改善箇所説明図②

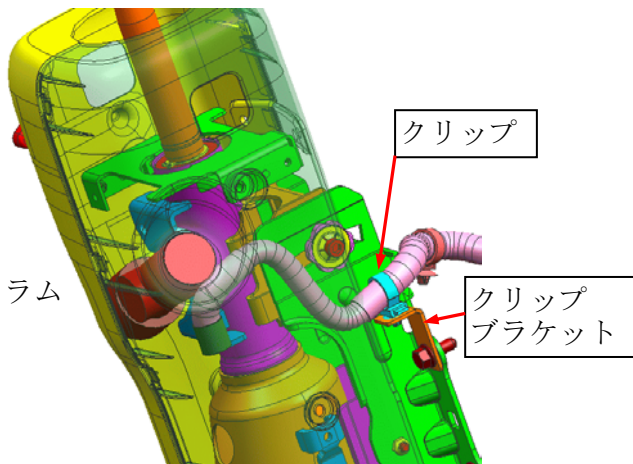
基準不適合発生箇所

コンビネーションスイッチ用ハーネスにおいて、配索が不適切なため、かじ取りハンドルの高さを下げた位置に調整した場合、コンビネーションスイッチ取付けブラケットとステアリングコラムブラケットの間に当該ハーネスが挟まれ、ショートするものがある。そのため、エンジンが停止したり、前照灯及び方向指示灯が不点灯となるおそれがある。

クリップ及びクリップブラケットを追加し、当該ハーネスの配索を変更する。

識別：パワーステアリングユニット部のパワーステアリング配管に黄色ペイントを塗布する。
